**Betr.: Neubau S-Bahnlinie S4 (Ost) Hamburg – Bad Oldesloe
Planfeststellungsabschnitt 3 (FLP 3)
Bau-km 300,000 bis 308,274 der Strecke 1249**

- Einwendungen zur übergebenen Planung gem. § 73, Abs. 4 VwVfG

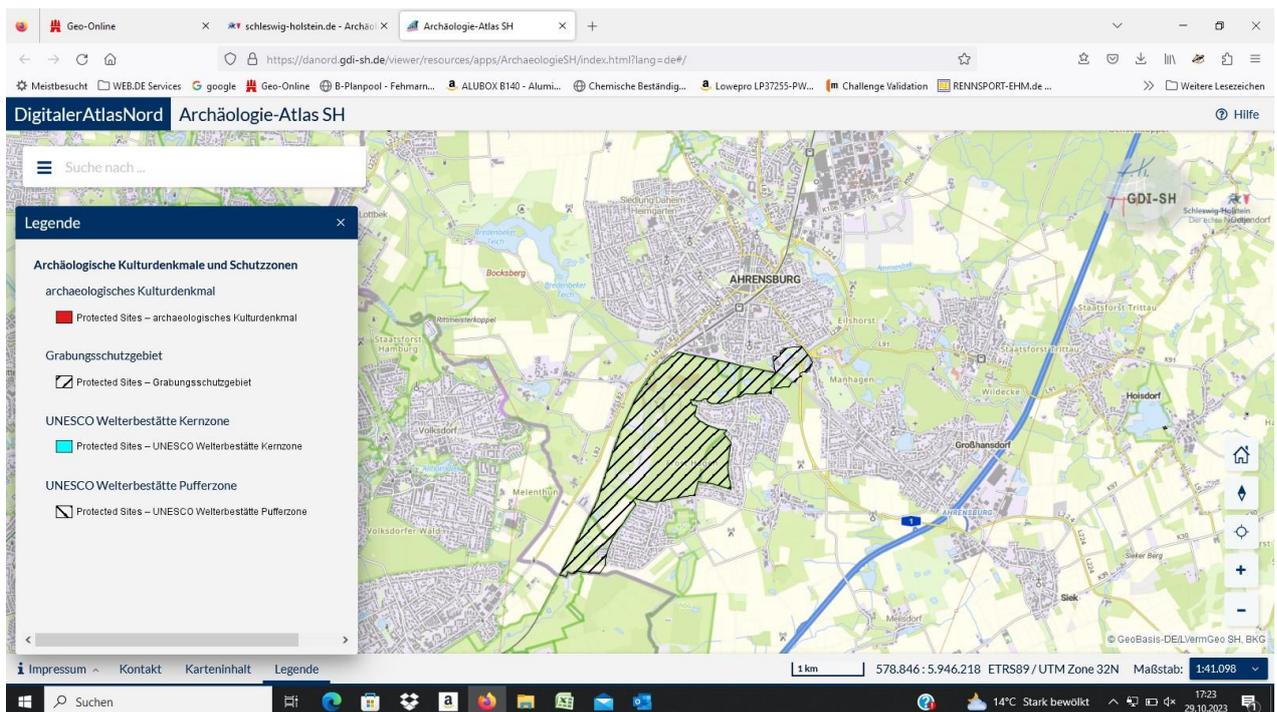
Jegliche, auch lokale Maßnahmen zur temporären oder sogar dauerhaften Absenkung des sehr hoch anstehenden Grundwassers werden zwingend erhebliche und nicht reversible Auswirkungen auf den geschützten Naturraum haben!

Bedingt durch die intensiv vernetzte Situation der örtlichen Grabensysteme, aber insbesondere durch die hohe Wasserdurchlässigkeit der Sandböden innerhalb des Tunneltals, werden die für die Baudurchführung erforderlichen Wasserhaltungsarbeiten nicht nur den Grundwasserspiegel im unmittelbaren Umfeld der jeweiligen Absenkmaßnahme tangieren, sondern Auswirkungen auch weit über den Lokalbereich hinaus haben. Wird der natürliche Grundwasserspiegel durch eine Absenkmaßnahme auch nur vorübergehend abgesenkt, werden die oberflächennah anstehenden organischen Weichschichten aus Torf, Faulschlamm und Mudden entwässert bzw. können Luft-sauerstoff aufnehmen. Das organische Material würde unverzüglich in einen Verrottungsprozess übergehen, bei dem neben erheblichen Volumenreduzierungen insbesondere CO² freigesetzt werden würde. Das geltende Umweltrecht verbietet derartige Verfahrensdurchführungen.

Die zentrale Einwendung des Unterzeichners betrifft somit die nicht erkennbaren Planungsansätze, wie zunächst bauzeitlich ohne Beschädigung des Naturraumes mit den Grundwasser- verhältnissen des Planbereichs umzugehen ist und welche baulichen Maßnahmen geplant und veranlasst werden, um das bestehende Grundwassersystem bzw. die hydraulischen Interaktionen des obersten Grundwasserhorizonts dauerhaft aufrecht zu erhalten. Es ist daher zu fordern:

- Generelle Untersagung von temporären Grundwasserabsenkungen / Grundwasserfassungen;
- Planung und Ausführung ausreichender hydraulischer Verbindungen unterhalb der neuen Bahndammteile, der Straßenrampen und der Untertunnelungen z.B. durch den Einbau von grundwasserführenden Rigolen, Kiesfiltern usw.;
- Verbot der Anlage von geböschten Baugruben, die Maßnahmen der Grundwasserhaltung und/oder der Grundwasserabsenkung erfordern;
- Weisung, tiefreichende Baugruben nur mit wasserundurchlässigen Verbauungen (z.B. temporäre Spundwandbaugruben) anzulegen;
